MUISTUTUS

TAMPEREEN SEUDUN POLKUPYÖRÄILIJÄT RY

*Hervannan valtaväylän jalkakäytävät ja pyörätiet,
katusuunnitelma*

TRE:6045/10.03.02/2025

Kuva 153 Lyhyt pyörätieosuus ohittaa risteävän suunnan pääopastimen ja mahdollistaa sivusuunnalta saapuvalle pyöräilijälle turvallisen vasemmalle kääntymisen.

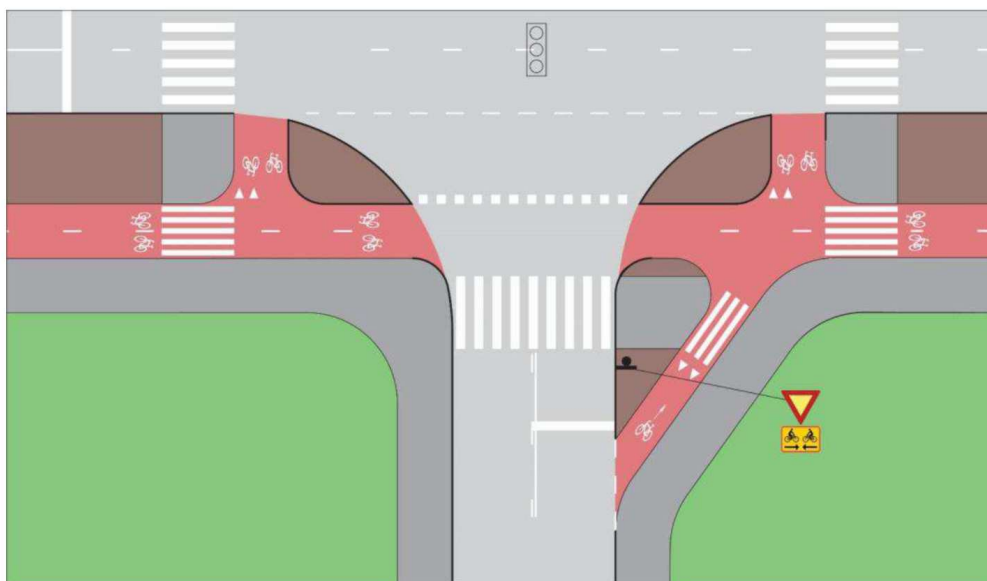
Mielestämme Näyttämönkadun ja Hervannan valtaväylän risteys tulee toteuttaa pyöräliikenteen suunnitteluohjeen kuvan 153 mukaisesti. Mallitapaus on suunniteltu liikennevalo-ohjattuun risteykseen, mutta toimii myös tässä risteyksessä nyt esitettyä ratkaisua paremmin. Selkeyden vuoksi näyttämönkadulle on syytä kuitenkin asettaa jalkakäytävämerkit ja maalauksella näyttää jalkakäytävästatus. Myös kiviraita voisi olla tapa osoittaa jalkakäytävän alku.
